1) Pokój numer 33:

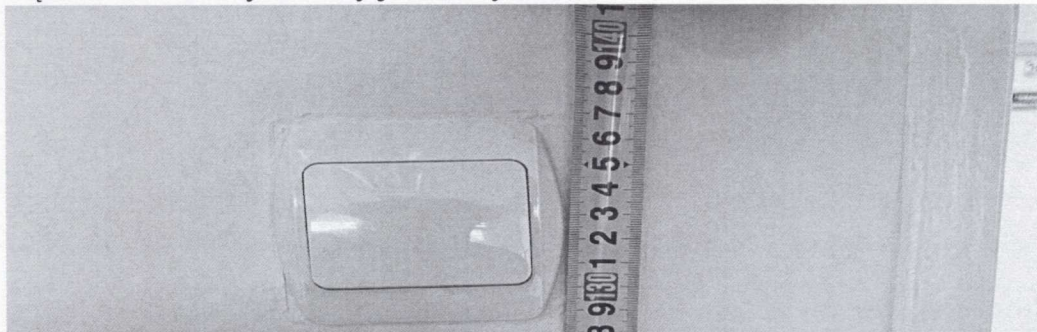
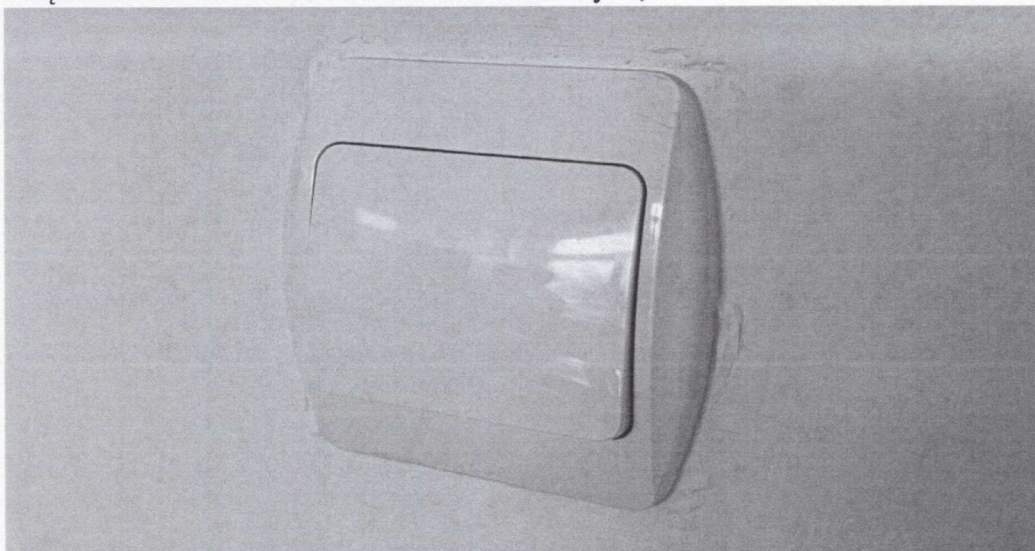
a) Gniazdka sieciowe nie posiadają oznaczeń kontrastowych,

b) Włącznik światła usytuowany jest za wysoko,

c) Włącznik światła nie ma oznaczeń kontrastowych,

2) Pokój numer 32:

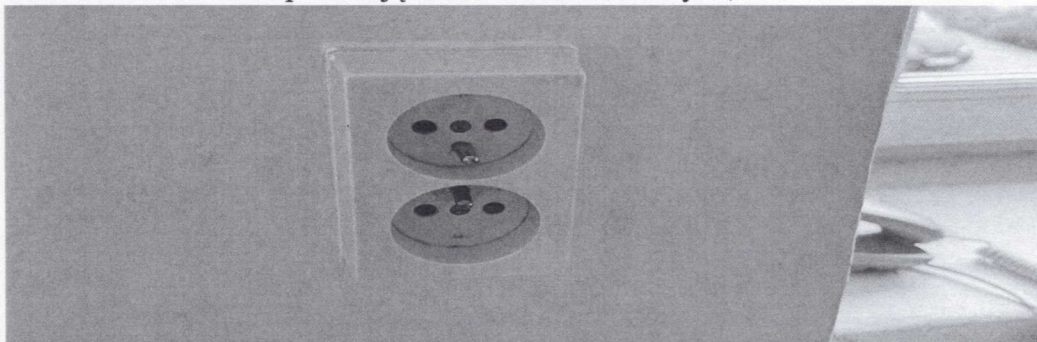
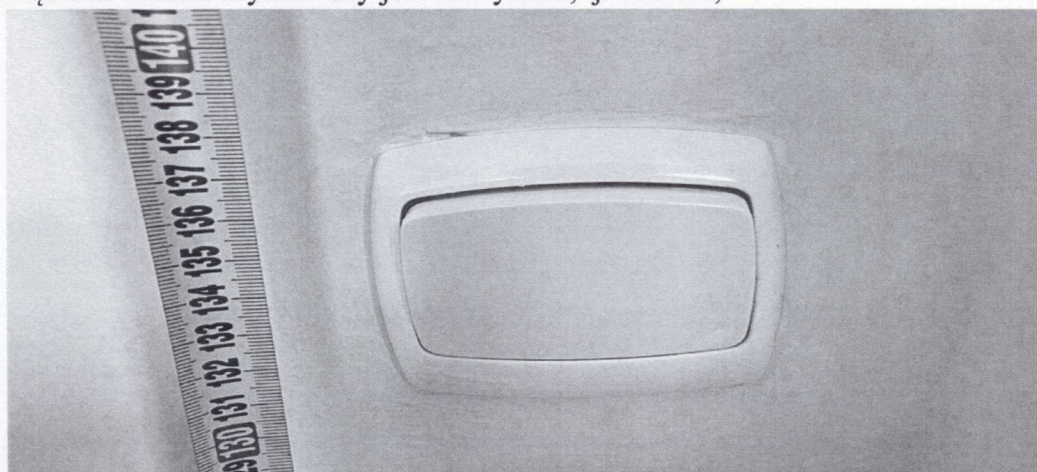
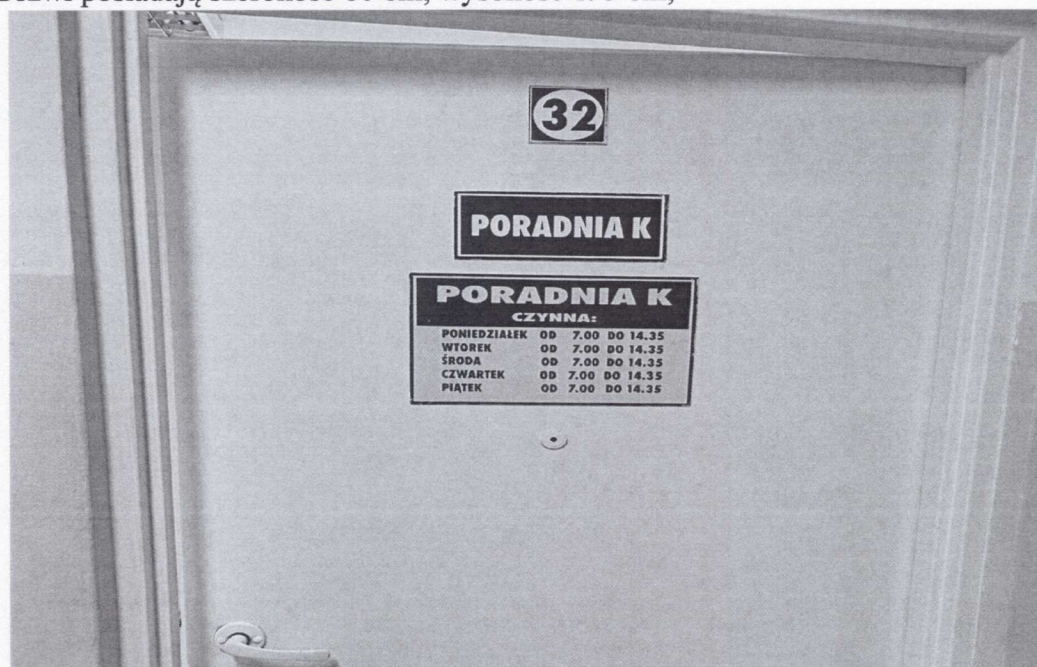
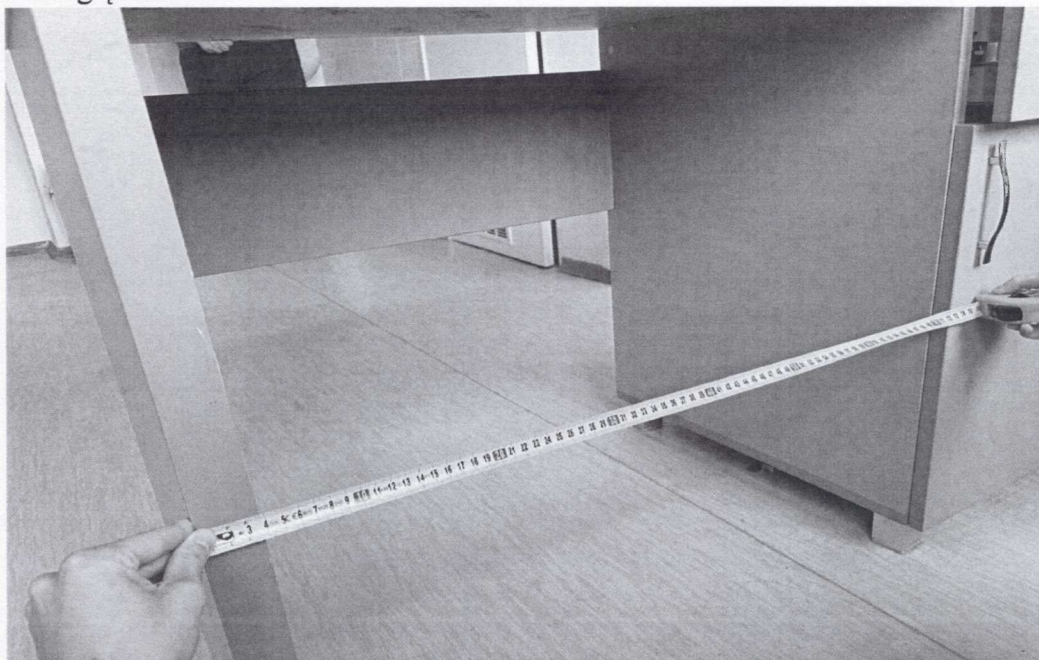
- a) Gniazdka sieciowe nie posiadają oznaczeń kontrastowych,

- b) Włącznik światła usytuowany jest za wysoko, tj. 135 cm,

- c) Włącznik światła nie ma oznaczeń kontrastowych,

- d) Drzwi posiadają szerokość 80 cm, wysokość 195 cm,

- f) Brak zmiennej faktury podłogi przy drzwiach wejściowych,

- g) Przestrzeń pod biurkiem pracownika wynosi 76 cm wysokości, 68 cm szerokości, 55 cm głębokości.

- 3) Pokój numer 31:

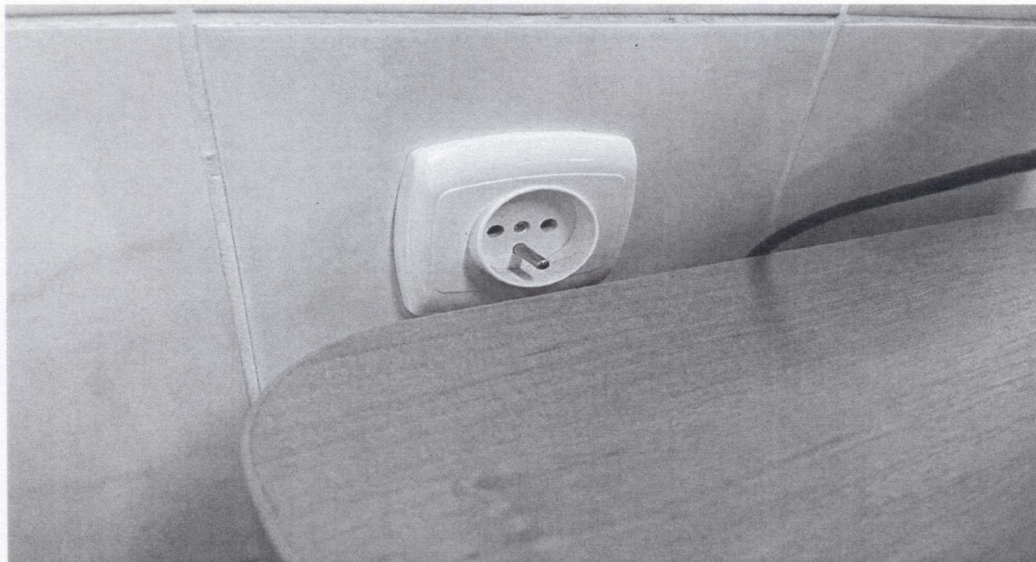
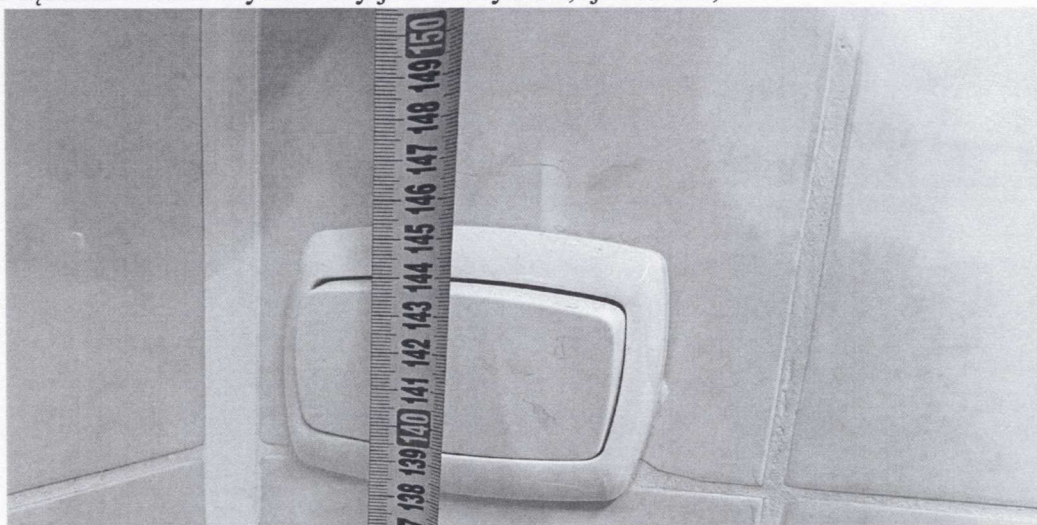
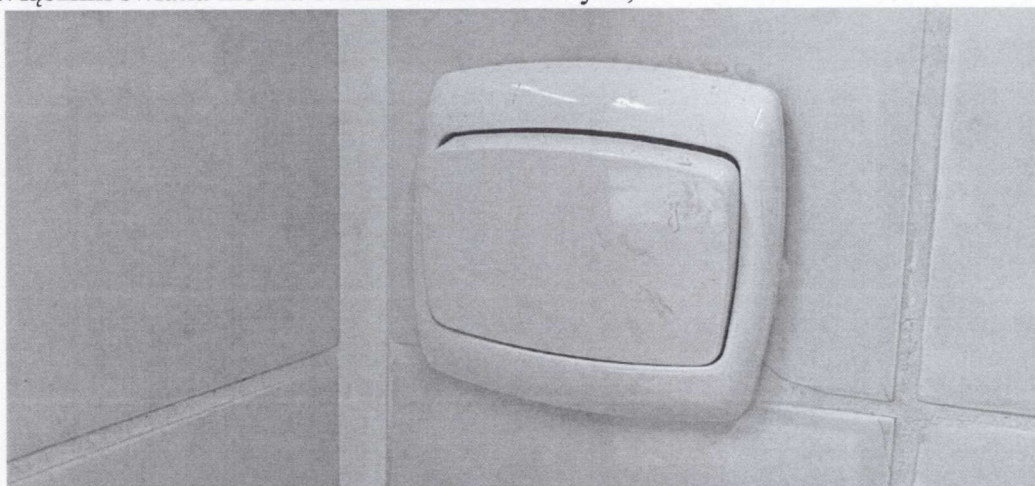
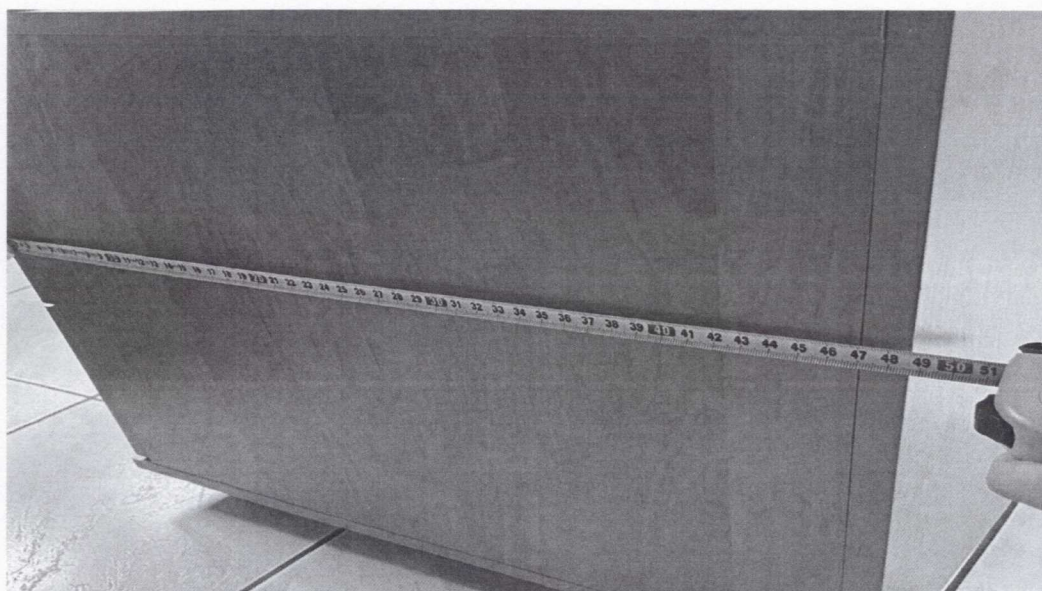
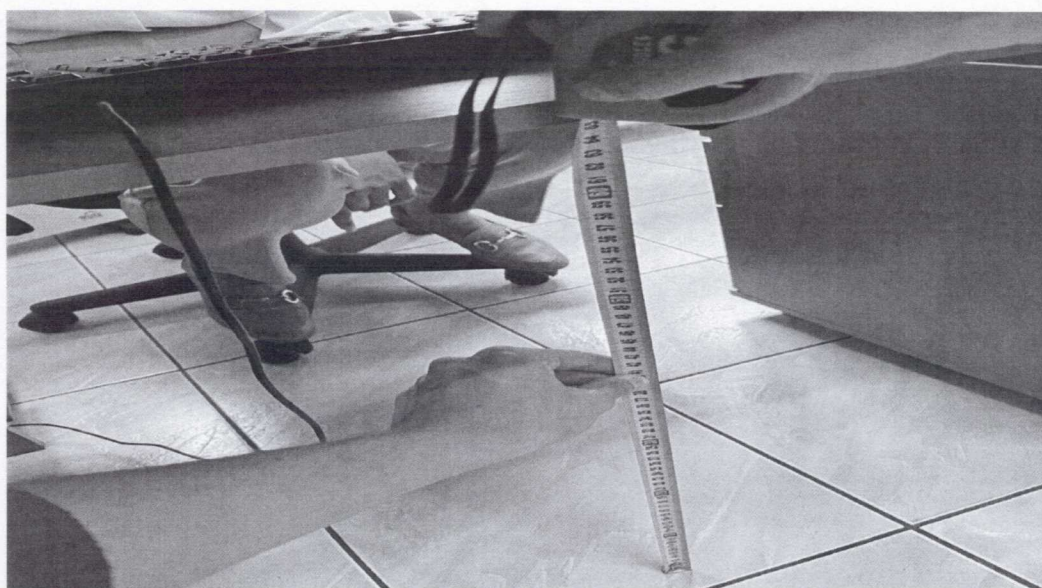
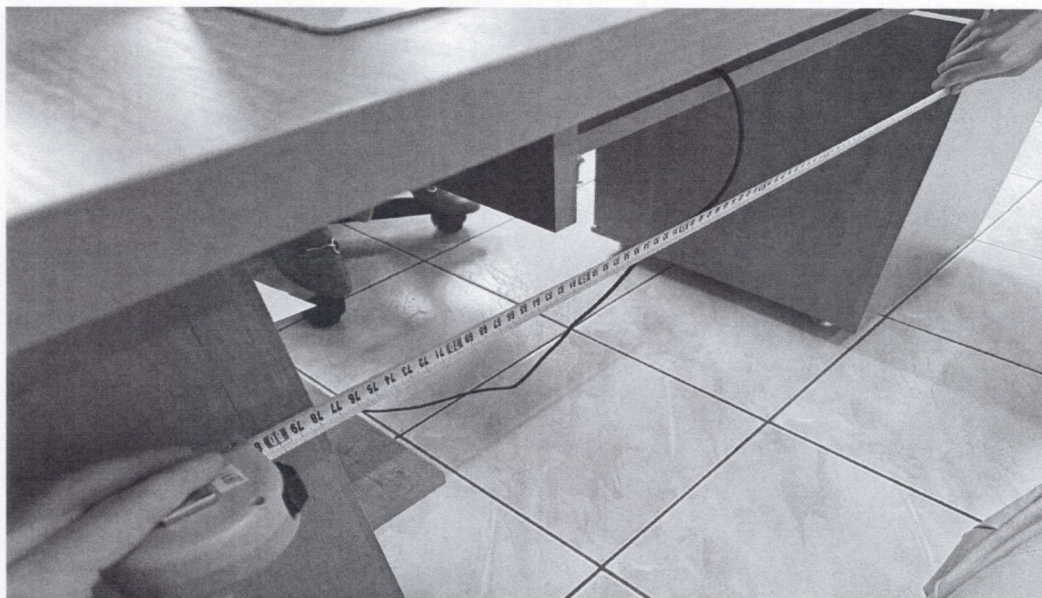
- a) Gniazdko sieciowe nie posiadają oznaczeń kontrastowych,

b) Włącznik światła usytuowany jest za wysoko, tj. 143 cm,

c) Włącznik światła nie ma oznaczeń kontrastowych,

d) Drzwi posiadają szerokość 80 cm, wysokość 195 cm,

e) Próg drzwi wynosi 4 cm,

- f) Brak zmiennej faktury podłogi przy drzwiach wejściowych,
- g) Przestrzeń pod biurkiem pracownika wynosi 67 cm wysokości, 80 cm szerokości, 49 cm głębokości.

4) Pokój numer 27:

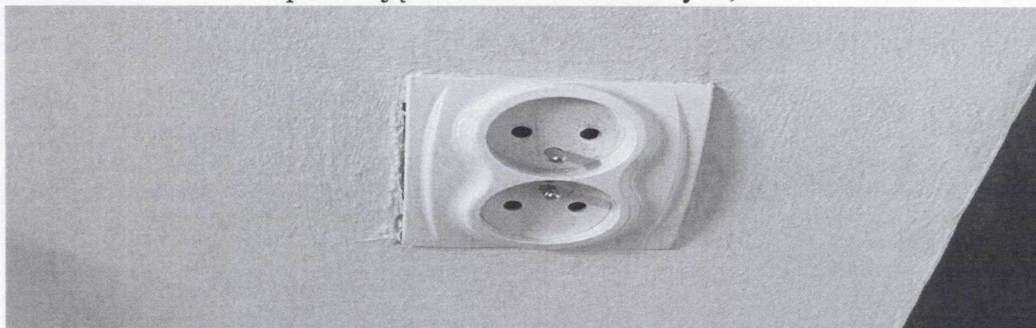
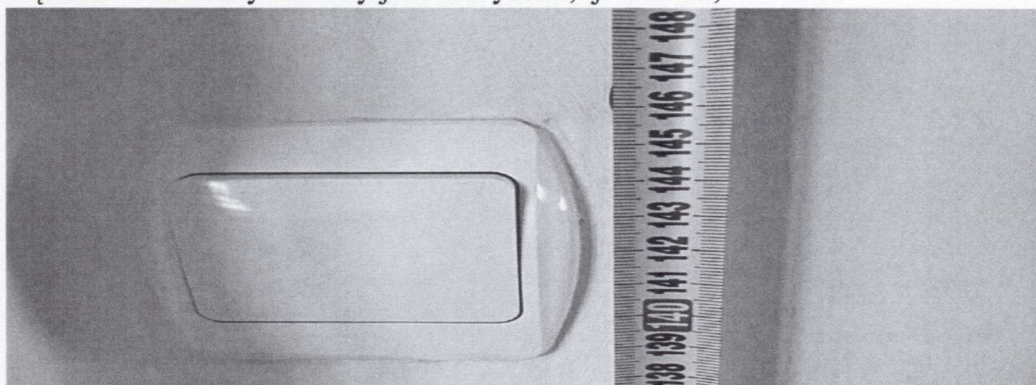
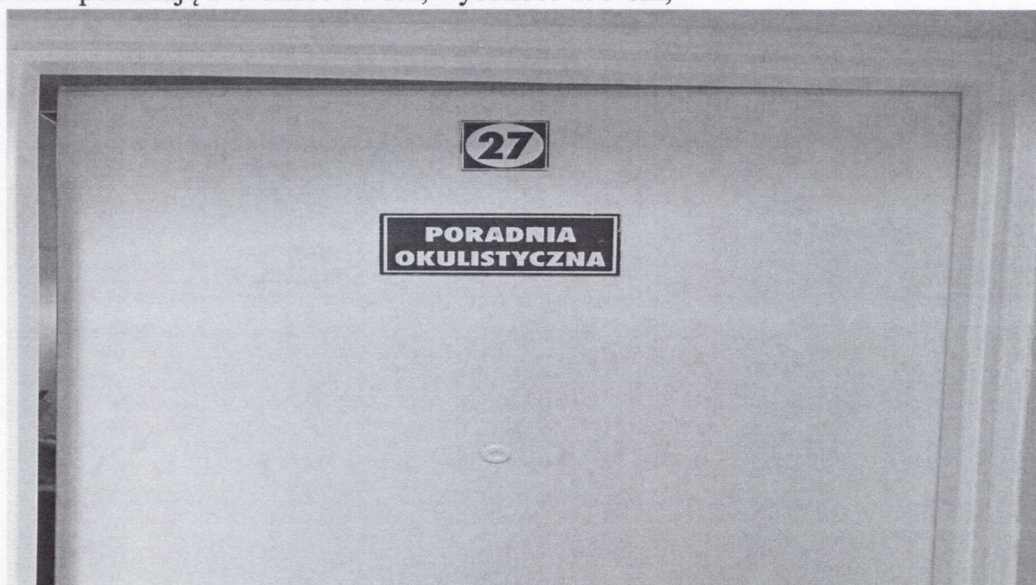
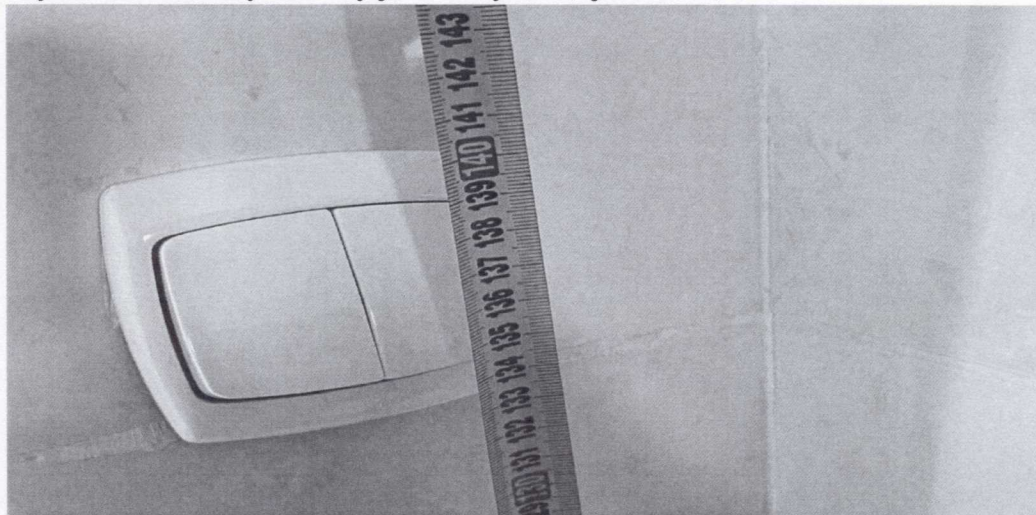
- a) Gniazdka sieciowe nie posiadają oznaczeń kontrastowych,

- b) Włącznik światła usytuowany jest za wysoko, tj. 143 cm,

- c) Włącznik światła nie ma oznaczeń kontrastowych,

- d) Drzwi posiadają szerokość 80 cm, wysokość 195 cm,

- e) Próg drzwi wynosi 2 cm,

- f) Brak zmiennej faktury podłogi przy drzwiach wejściowych,

- g) Przestrzeń pod biurkiem pracownika wynosi 67 cm wysokości, 77 cm szerokości, 50 cm głębokości,

5) Pokój numer 26:

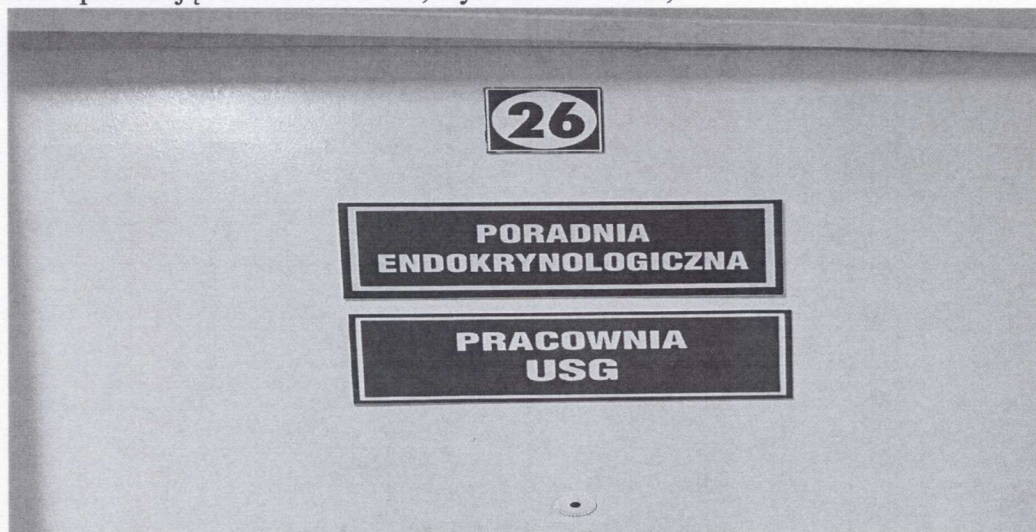
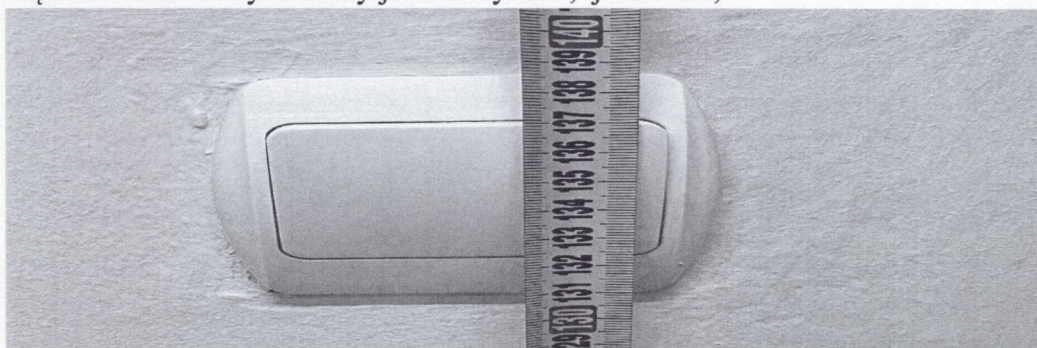
- a) Gniazdka sieciowe nie posiadają oznaczeń kontrastowych,
- b) Włącznik światła usytuowany jest za wysoko, tj. 138 cm,

- c) Włącznik światła nie ma oznaczeń kontrastowych,
- d) Drzwi posiadają szerokość 80 cm, wysokość 195 cm,

- e) Próg drzwi jest wyprofilowany półokrągły,

- f) Brak zmiennej faktury podłogi przy drzwiach wejściowych,
- g) Przestrzeń pod biurkiem pracownika wynosi 67 cm wysokości, 72 cm szerokości, 54 cm głębokości.

- 6) Pokój numer 25:
 - a) Gniazdka sieciowe nie posiadają oznaczeń kontrastowych,
 - b) Włącznik światła usytuowany jest za wysoko, tj. 135 cm,

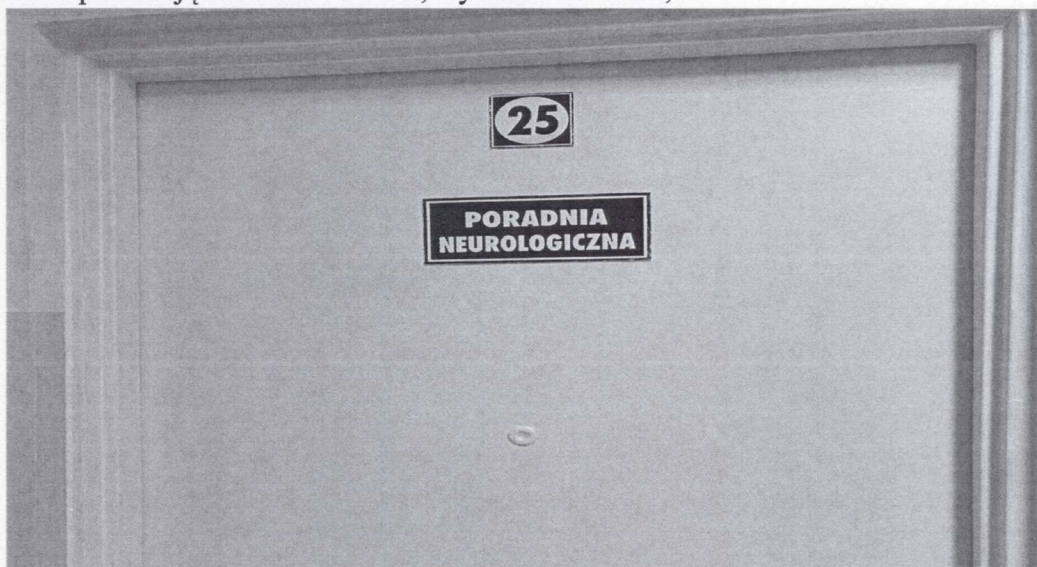
- c) Włącznik światła nie ma oznaczeń kontrastowych,
- d) Drzwi posiadają szerokość 80 cm, wysokość 195 cm,

- e) Brak zmiennej faktury podłogi przy drzwiach wejściowych,
- f) Przestrzeń pod biurkiem pracownika wynosi 65 cm wysokości, 60 cm szerokości, 45 cm głębokości.
